# 城投海滨路项目（变更）高低压设备采购

## 招标答疑

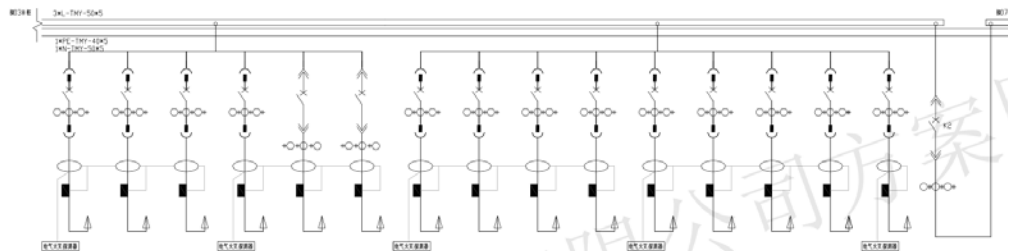
3、物业配电和商业配电：招标文件中要求额定运行短路分断能力 (kA)  $\geq 30$ ，但图纸备注说明第 2 条要求断路器额定运行短路分断能力均为  $I_{cs} > 23\text{KA}$  请问以哪个为准？如下图：

答：以图纸的 23KA 为准。

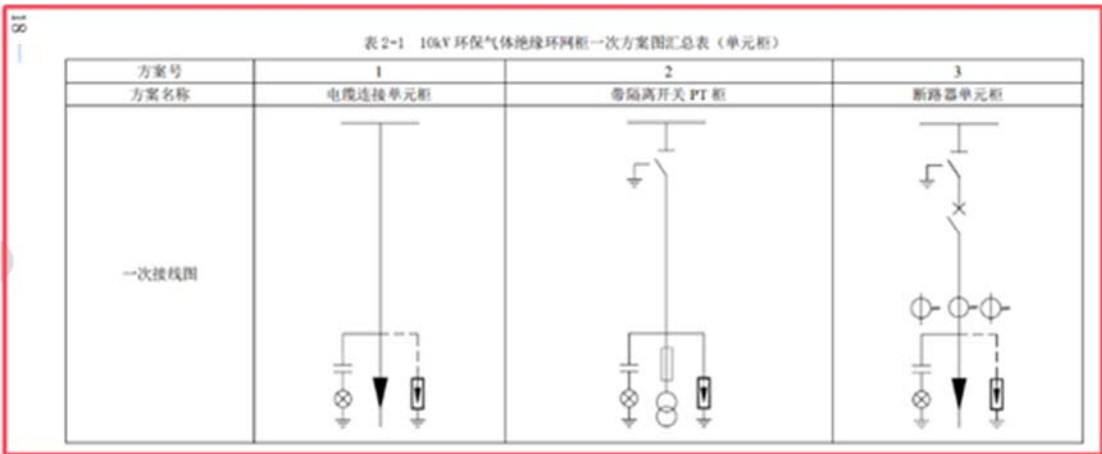
14、招标文件第五章技术标准及供货要求三、技术性能指标环保气体环网柜技术参数序号 8 额定短路开断电流为 20KA, 而图纸设计短路开断电流为 25KA。

请问：以哪个为准？

答：以 25KA 为准。

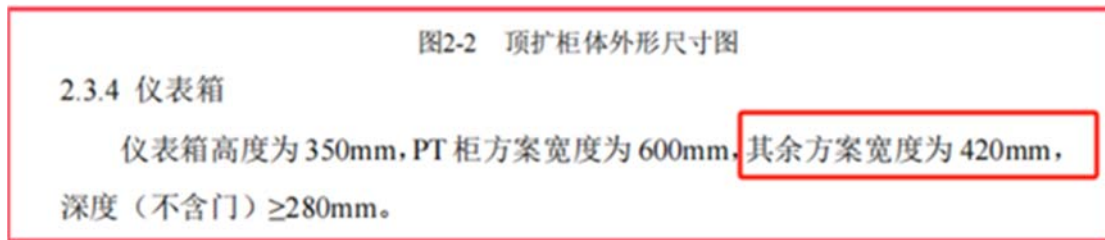
17、根据国网【设备配电（2023）20】《国网设备部关于全面应用环保型配电设备的通知》（详见下图），常规环保气体环网柜国网标准柜宽为 420mm，图纸设计是 450mm。

请问：能否按标准 420mm 选型报价？

答：可以。
